PARALELOS DE PLANOS PARA EL CONTROL DE MODIFICACIONES DEL PROYECTO AMOYA DE LA COMUNIDAD AMOYA LA VIRGINIA

UNIVERSIDAD LA GRAN COLOMBIA
FACULTAD DE ARQUITECTURA
PROGRAMA DE TECNOLOGÍA EN CONSTRUCCIONES ARQUITECTÓNICAS
BOGOTA D.C. 2019

UNIVERSIDAD La Gran Colombia 	PLANOS DE PARARELOS PARA EL CONTROL DE MODIFICAIONES			
UNIVERSIDADA LA GRAN COLOMBIA-FACULTAD DE ARQUITECTURA- PROGRAMA DE TECNOLOGIA EN CONSTRUCCIONES ARQUITECTONICAS- PROYECTO				
REPORTE DE MODIFICACION PARA CIMENTACION DEL BOHIO				
DESCRIPCION DEL PROBLEMA	EVIDENCIA GRAFICA	Anclaje del sobrecimiento a la columna	EVIDENCIA GRAFICA DE LA CORRECCION	Anclaje
Los elementos de cimentación del bohío se analizaron bajo supervisión de la ingeniera Olga Vanegas, y se determinó que no había las especificaciones de cantidades de especificación del material, de dimensiones de hincado del pilote y de elementos complementarios de unión cimentación columna.				
SOLUCION DEL PROBLEMA				
Mediante estudio de suelos en el SIG y con indicaciones de la ingeniera Olga Vanegas se determinó, aumentar la profundidad del sobrecimiento y la zapata, de 20 a 40 cm por asentamiento y estabilidad del terreno. Se determinaron las uniones de la c

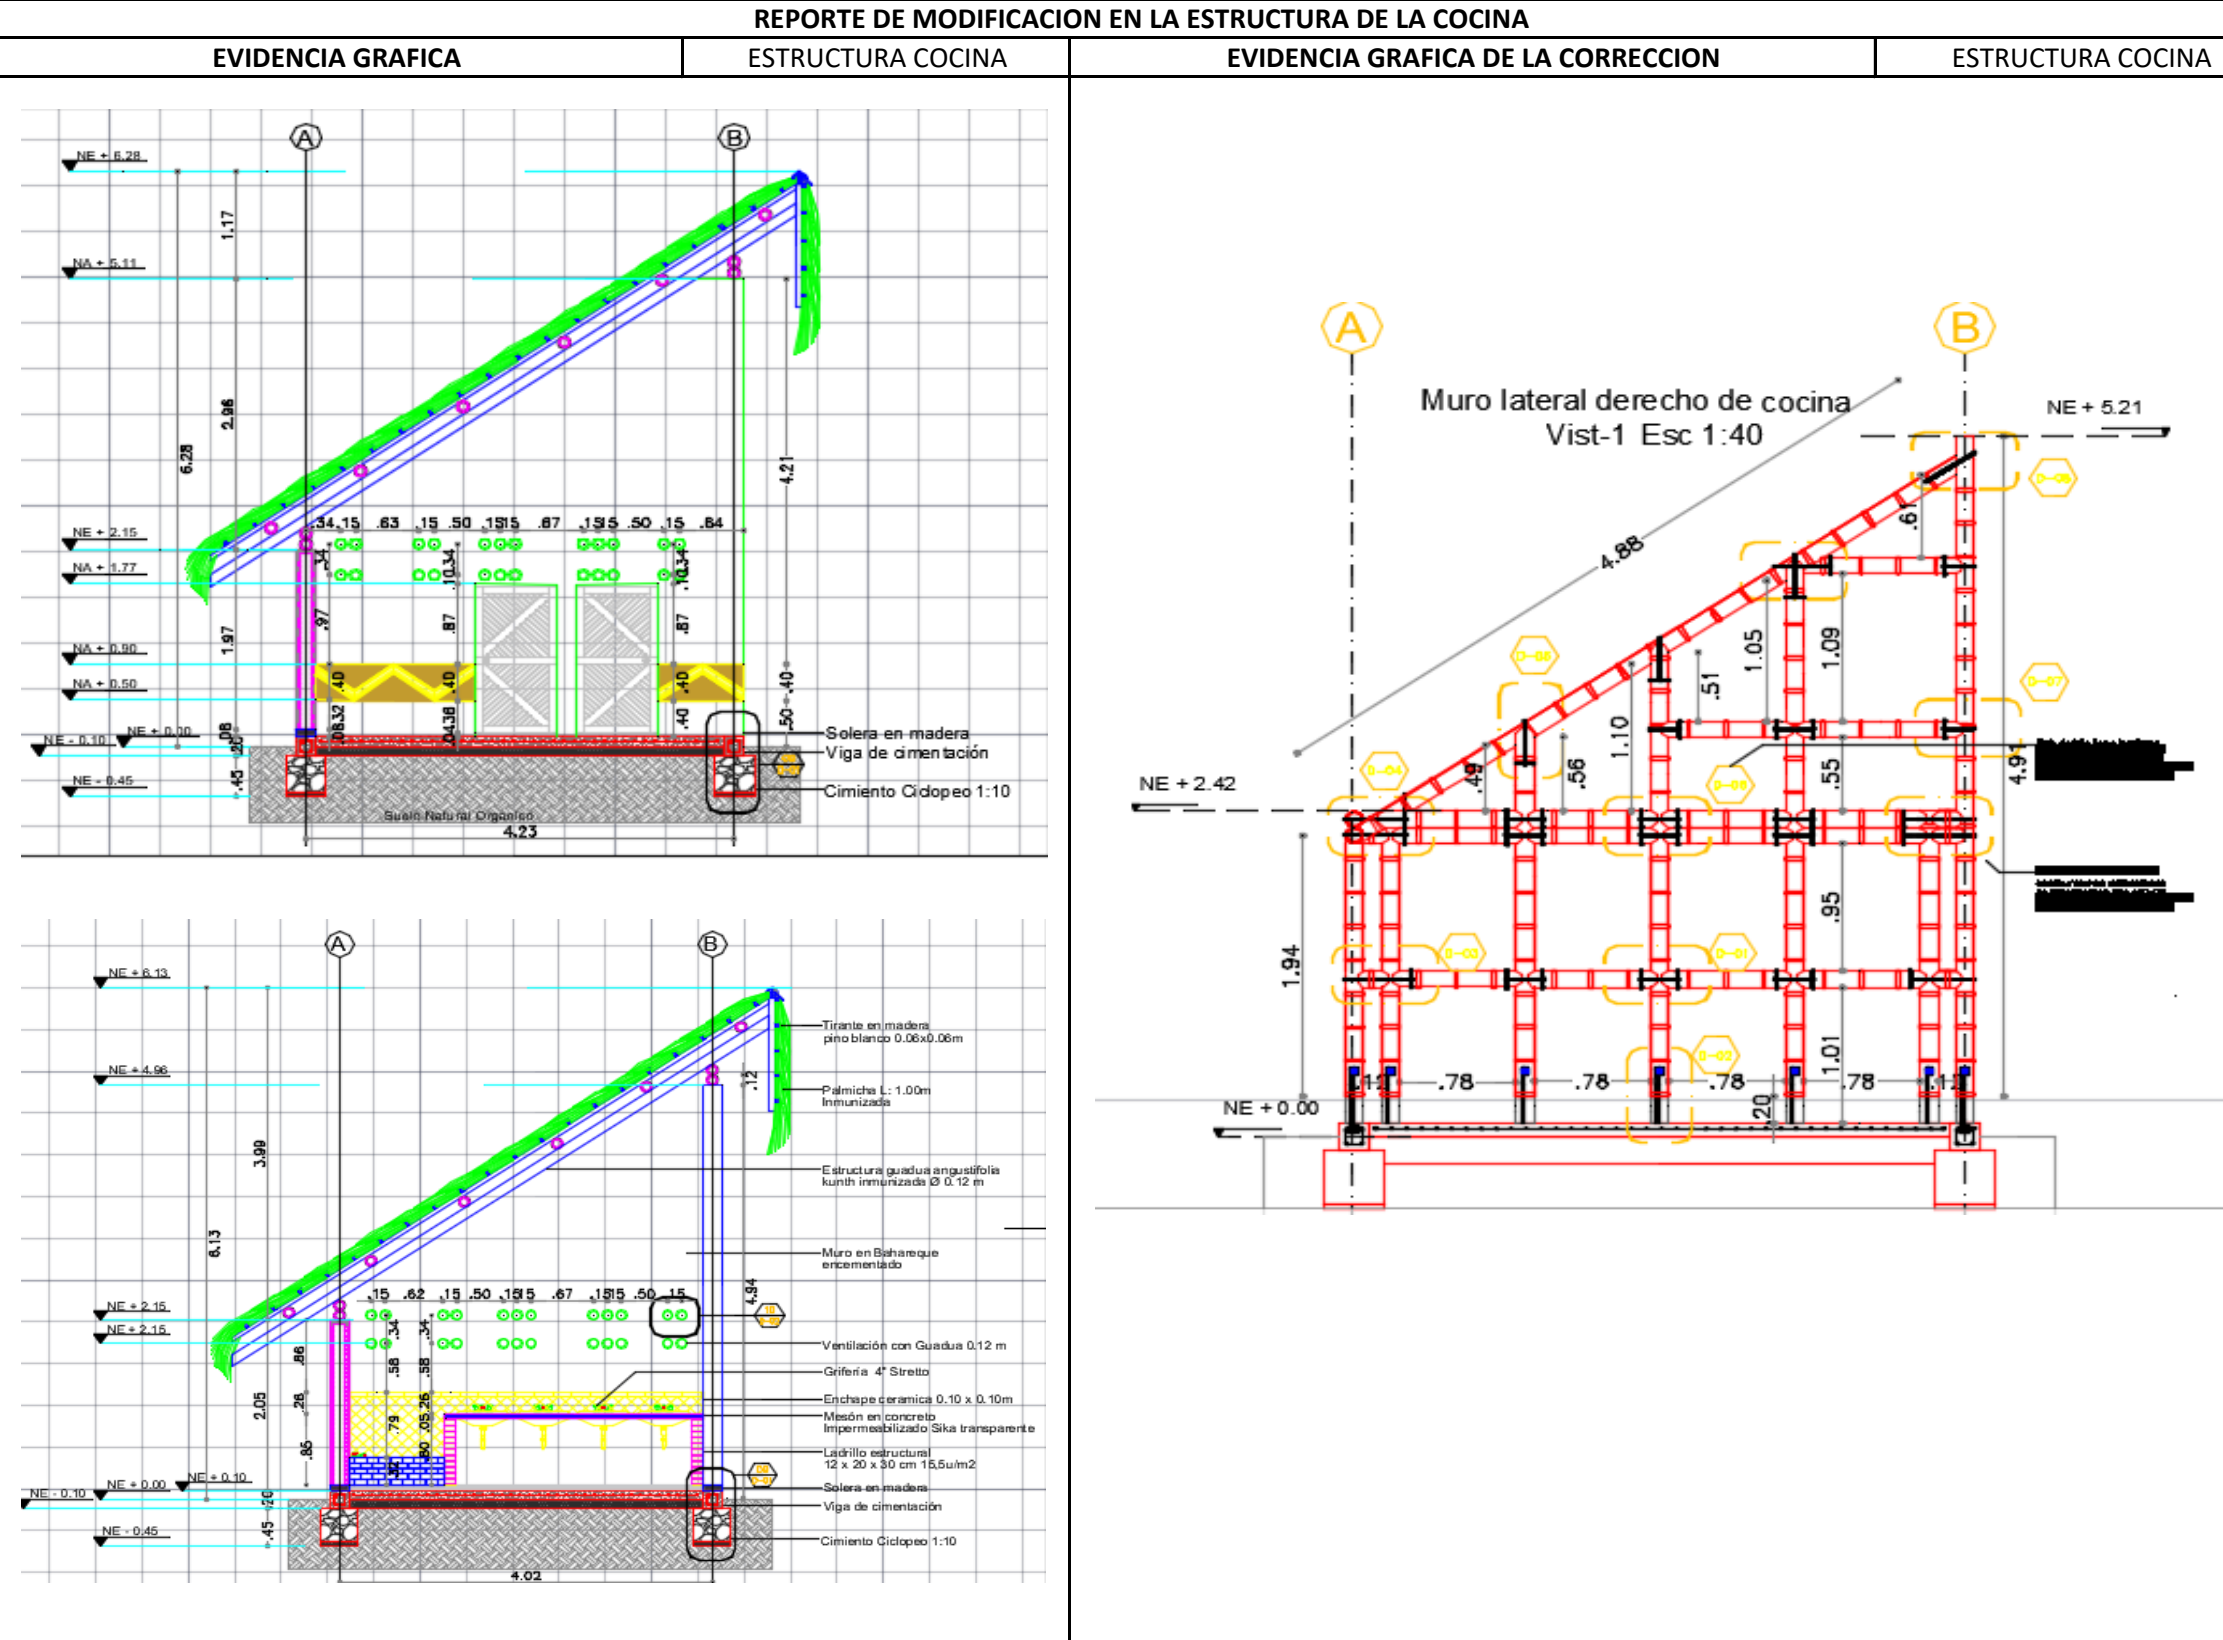
DESCRIPCION DEL PROBLEMA
No se encontraron planos estructurales y se detecta una falta de propuesta para detalles constructivos, esto genera vacíos en el entender del sistema, se entiende al principio de los planos de estructura que las propuestas de los detalles que se deben profundizar, estas son inconsistentes con el sistema propuesto, no tiene una relación, o parecen ser dos sistemas que no coinciden, así también encontramos un desacuerdo con las dimensiones del corte del muro frontal con el corte encontrado en los paneles y en otra información complementaria, este necesita una unificación para su entendimiento total.
SOLUCION DEL PROBLEMA
Se amplía la cantidad de detalles constructivos abarcando todos los posibles casos y haciendo las indicaciones de los casos excepcionales, se dispone a modificar los elementos que no poseían una coherencia grafica constructiva, estas modificaciones se realizan unificando las medidas que no coincidían como los paneles con los planos y así mismo ciertos cortes con ciertos alzados que no coincidían se redujeron a una misma medida.

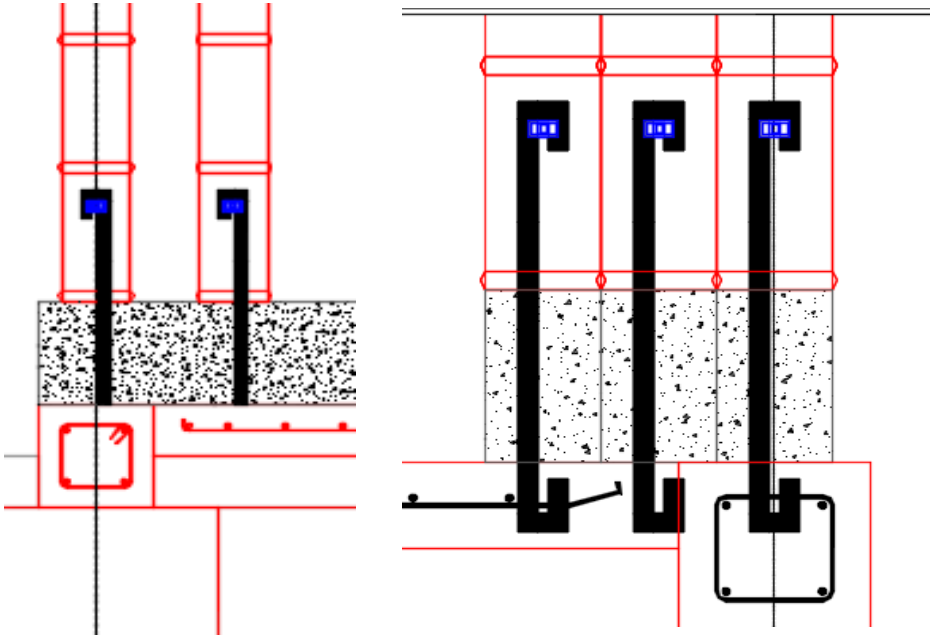
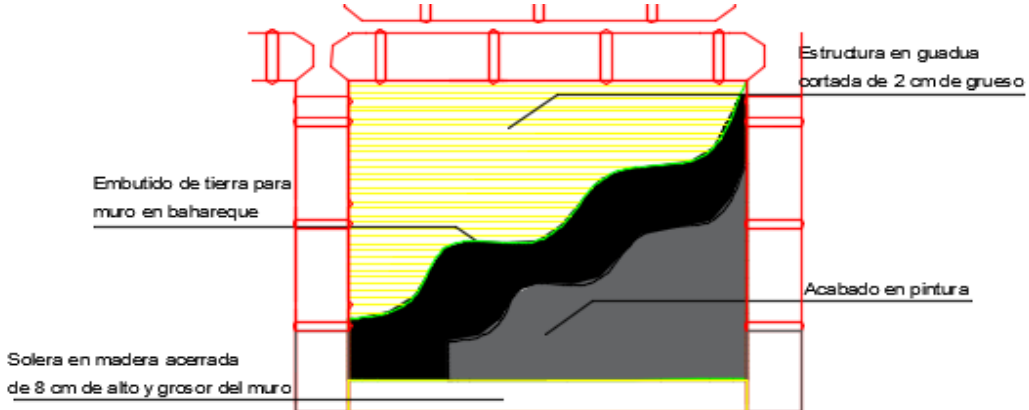
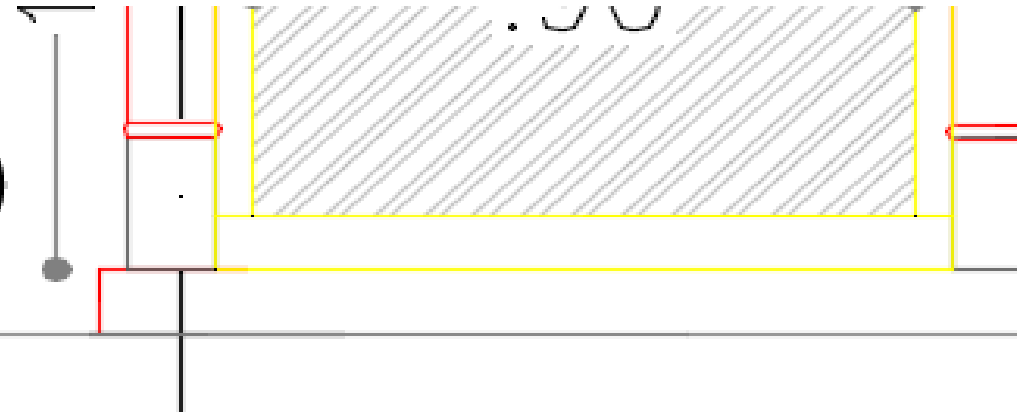
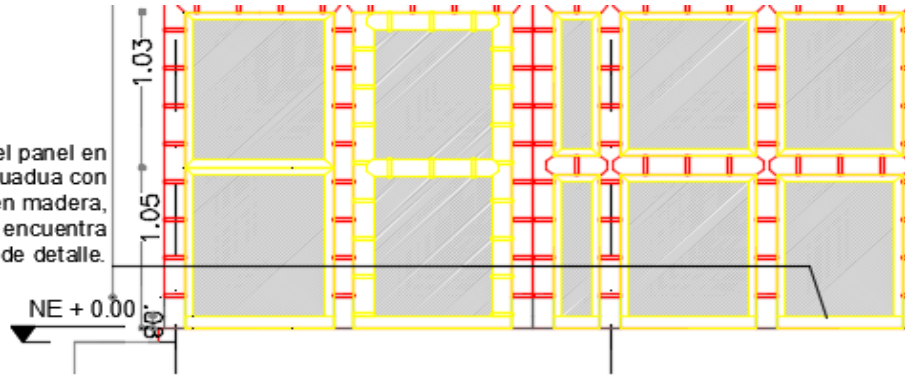
DESCRIPCION DEL PROBLEMA
Se encuentra una confusión con el tema de la solera ya que esta propuesta para cumplir papeles superiores a los que esta puede efectuar, esto por ser en un material inadecuad, por ende se tiene que hacer una modificación a este elemento, se encuentra que la propuesta indican unos elementos de solera y en las imágenes anexas se presentan un murete en concreto, presentando muchas propuestas en el mismo elementos de la cual no se sabe con exactitud cuál es la mejor ni cual se debe escoger para profundizarla, ya que en algunos planos o imágenes aparecen unos elementos y en otros no aparecen.
SOLUCION DEL PROBLEMA
se encuentra que los elementos propuesto eran necesarios y cada uno era idóneo para cada lugar, pero al no tener indicaciones se generaba mucha confusión con el elemento de solera, por eso se procedió a determinarlo a teologizarlo y a indicarlo, en algunos lugares la columna en guadua está apoyada sobre una solera de solo 8 cm en madera la cual no es idónea para este trabajo, se expande la información técnica, esta información será complementada en el documento de ficha técnica.

REPORTE DE MODIFICACION ELEMENTOS COMPLEMENTARIOS			
EVIDENCIA GRAFICA	ESTRUCTURA COCINA	EVIDENCIA GRAFICA DE LA CORRECCION	ESTRUCTURA COCINA
		 Panel de bahareque del modulo inferior 	
		 Indicacion del panel en esterilla de guadua con marco y solera en madera, especificacion se encuentra en los el plano de detalle. NE + 0.00

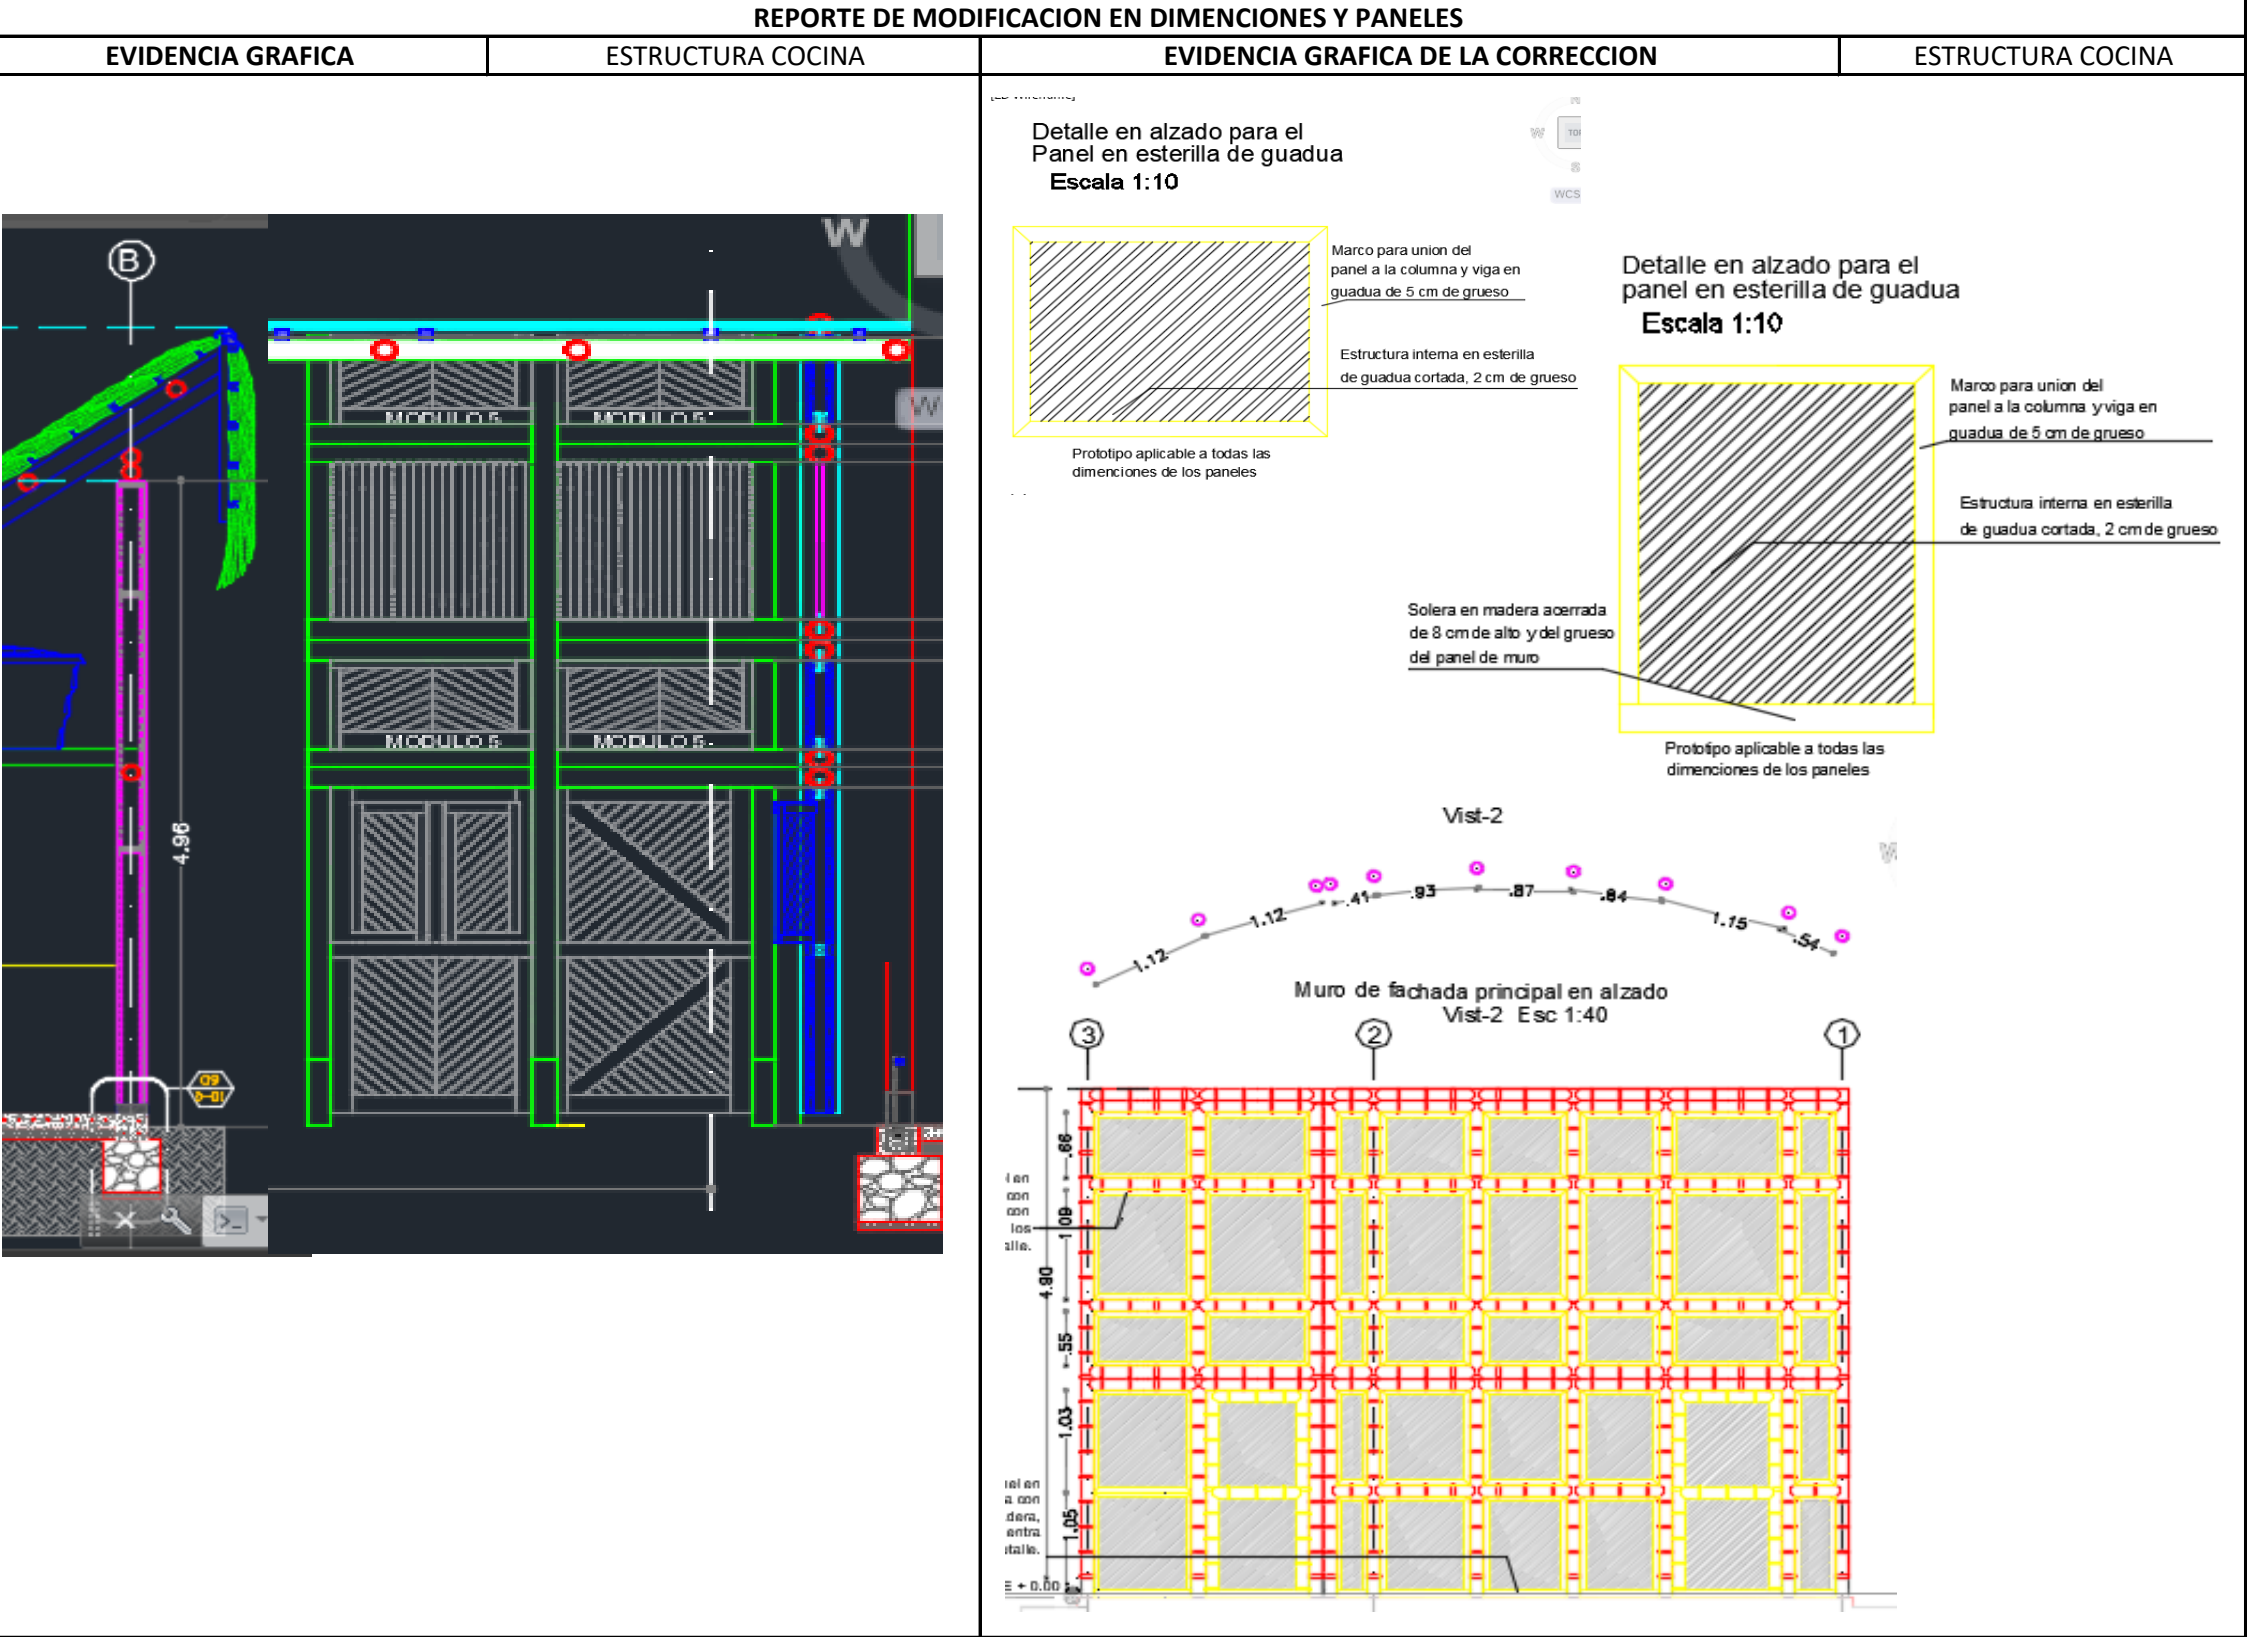
Se encontró que la propuesta de la estructura del panel interno de esterilla con guadua poseía inconvenientes en su modulación y dimensiones, este no coincidía con la propuesta estructural que habían colocado en primer plano, ni con los cortes y alzados, así que se tenía que decidir cuál de las dos propuestas iban a seguir, los cortes existentes parecen haberse hecho con un método de espejo los cuales no permiten entender bien el sentido en el que estos se encuentran. En algunos elementos encontramos dos vigas y en la siguiente vista se aprecia solamente una viga.

La solución aplicable para el panel fue modificar sus distancias según las medidas tanto en planta como en alzado y la solución más práctica que se encontró para el problema de cantidad de vigas fue unificar todos los elementos según la lógica constructiva y según los cortes o planos dominantes, los que poseían más información y estaban mejor especificado se continuaba a base de ellos y su especificación era mucho mayor.
